## Conferenza dei Servizi

Nell'ambito di procedimento di valutazione d'impatto ambientale, ex D.Lgs. 152/2006 e L.R. 11/2001, concernente un progetto di *impianto fotovoltaico a terra della potenza di 43,4688 MWp e relative opere di connessione alla RTN, nel Comune di Galatina (Lecce) - località Collemeto*, attivato su istanza di BYOPRO DEV2 S.r.l. (C.F. 10792410960), il giorno 16/06/2020, previa nota di convocazione dell'11/05/2020 (protocollo n. 15515), si è riunita la Conferenza di Servizi che la Provincia di Lecce ha indetto, ai sensi dell'art.15, co. 1, della L.R. 11/2001, onde acquisire, ad esclusione dei titoli abilitativi edilizi, le autorizzazioni, intese, concessioni, licenze, pareri, nullaosta e assensi comunque denominati in materia ambientale e paesaggistica, necessari per la realizzazione dell'opera.

**BYOPRO DEV2 S.r.l. - Istanza di Valutazione di Impatto Ambientale "Progetto impianto fotovoltaico a terra della potenza di 43,4688 Megawatt (MW) connesso alla RTN", nel Comune di Galatina, Provincia di Lecce, in località Collemeto.**

Fig. 2 – Stralcio dall'elaborato VIA.REL4 – Studio di Impatto Ambientale

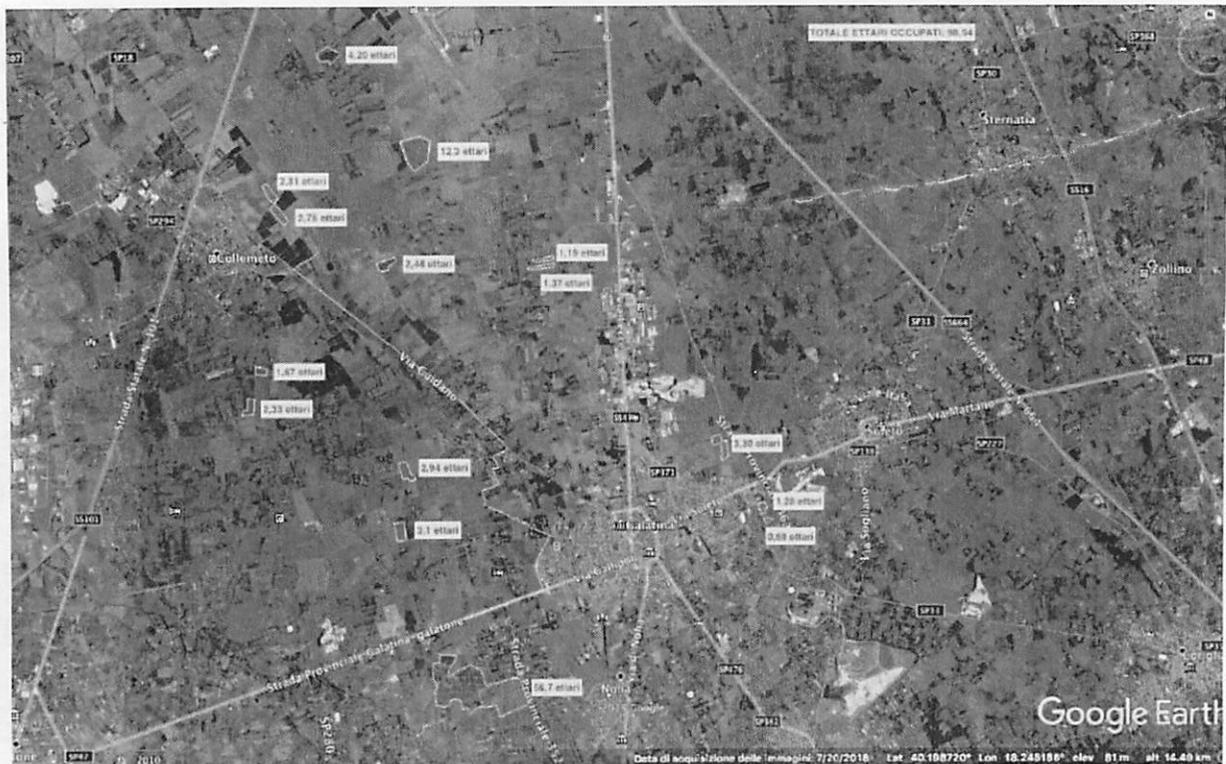
Alla pagina 66 dell'elaborato *VIA.REL4 – Studio di Impatto Ambientale*, il progettista cita il Regolamento Comunale di Installazione degli Impianti Fotovoltaici. La verifica che il progettista esegue a pagina 70 per il soddisfacimento di tutte le condizioni indicate nel suddetto regolamento appare lacunosa (non è presente alcun riferimento all'art. 9 c.1 e c.3 del suddetto regolamento).

Il suddetto regolamento impone una occupazione massima di 383,61 ha (pari al 4.7% della superficie del territorio comunale). La verifica che l'intervento in oggetto non implichi il superamento della superficie massima consentita per l'installazione di impianti FER, è stata eseguita in maniera autonoma dal tecnico e ve ne è dimostrazione grafica (seppur non ad alta definizione) a pagina 71 dell'elaborato.

Fig. 3 – Stralcio SIT FEAR della Regione Puglia

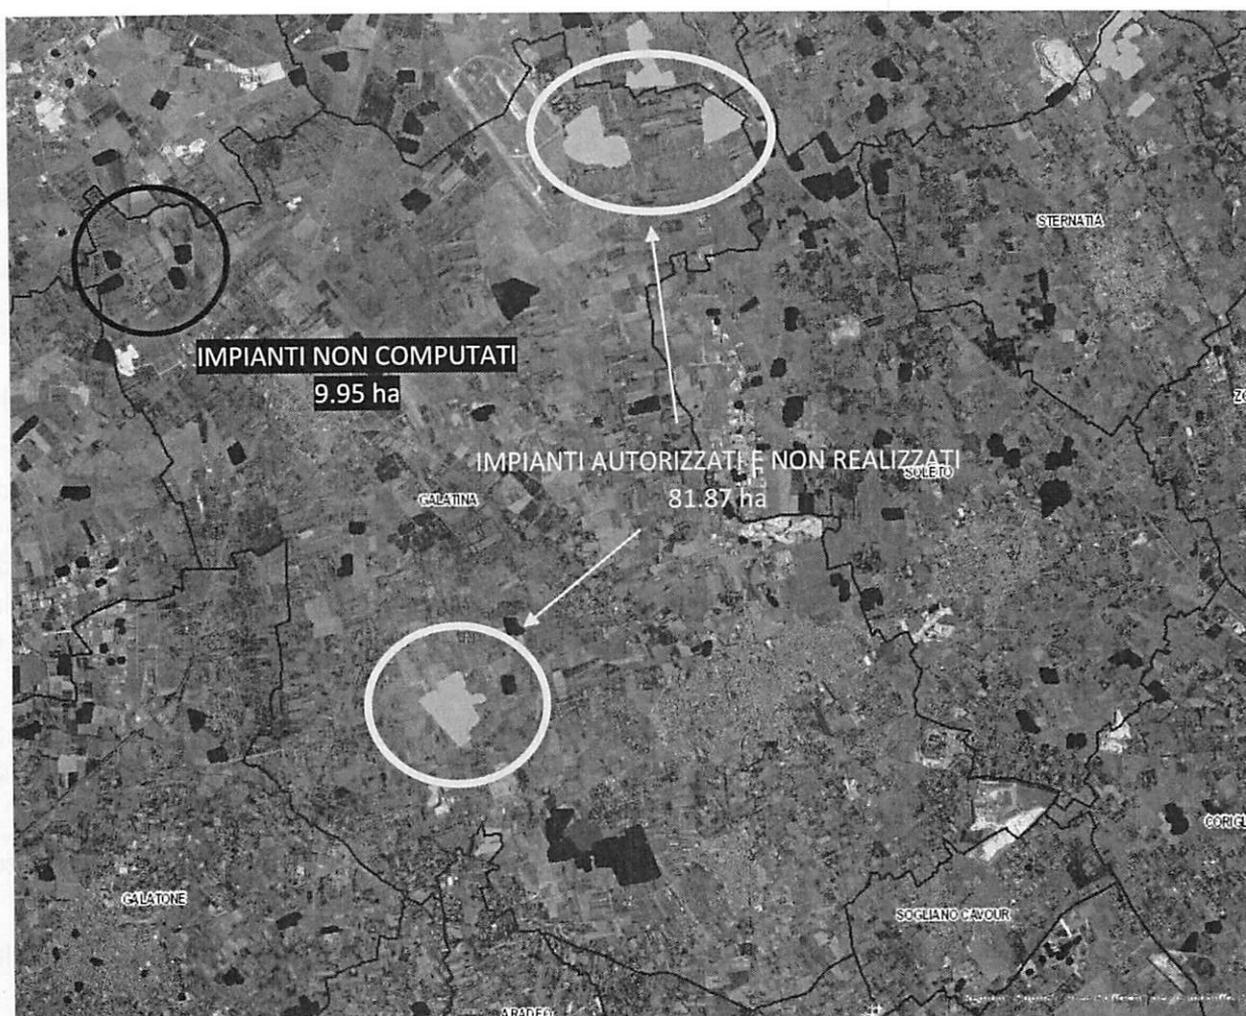
Tale indagine pare manchevole degli impianti FER registrati dal SIT della Regione Puglia (indicati in nero nella Fig. 3).

Inoltre il citato regolamento comunale di installazione degli impianti fotovoltaici del Comune di Galatina prende in considerazione, nel calcolo delle superfici, anche quelle impegnate dagli impianti all'epoca autorizzati ma non ancora realizzati (indicati in giallo nella Fig. 3).

- Documentazione integrativa datata e firmata dal tecnico progettista e dal titolare che verifichi e attesti con adeguata precisione il posizionamento degli interventi in progetto in relazione alle aree non idonee definite dal Regolamento Regionale n. 24 del 30/12/2010;
